改善箇所説明図

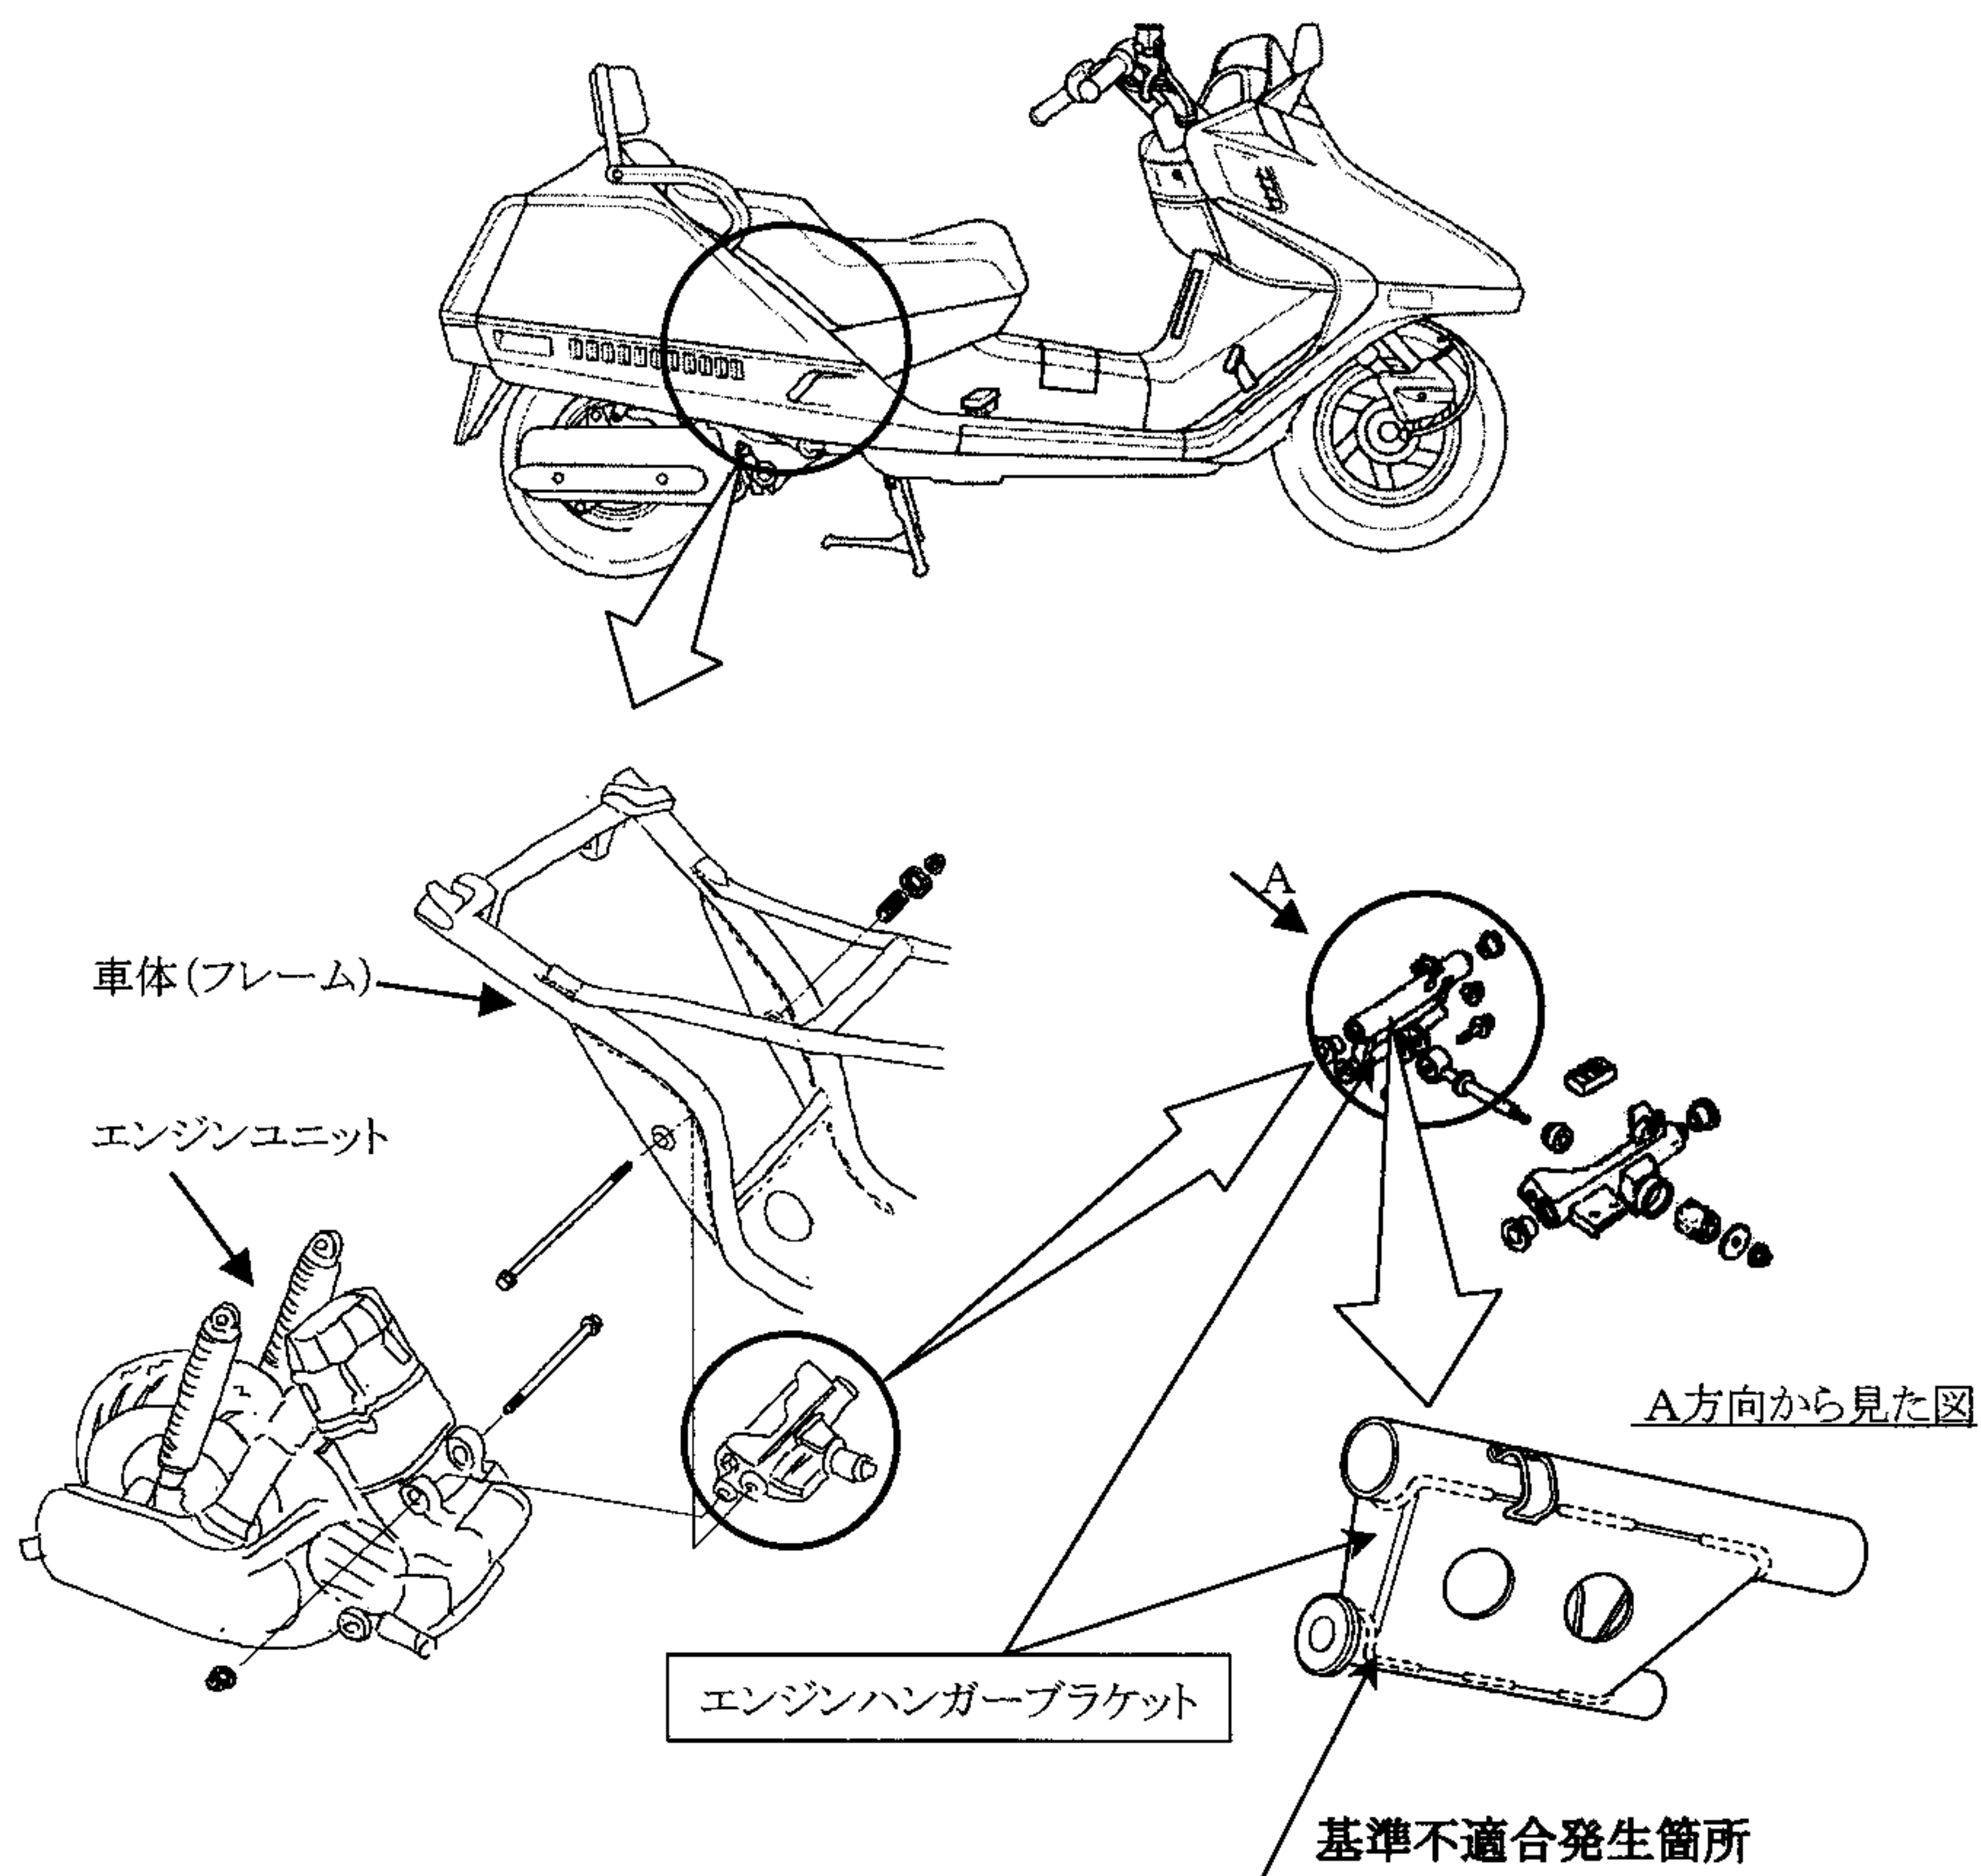
エンジンユニット（エンジン、ミッション及び後輪）を車体に取り付けているエンジンハンガーブラケットの溶接が不十分なため、走行時の振動や衝撃により当該溶接部が剥がれるものがある。そのため、当該ユニットが横方向の支持を失い、走行安定性を損なうおそれがある。

全車両、当該エンジンハンガーブラケットを良品と交換する。

注: は交換部品を示す。

識別: 車台番号打刻位置後方に黄色マーキングをおこなう。
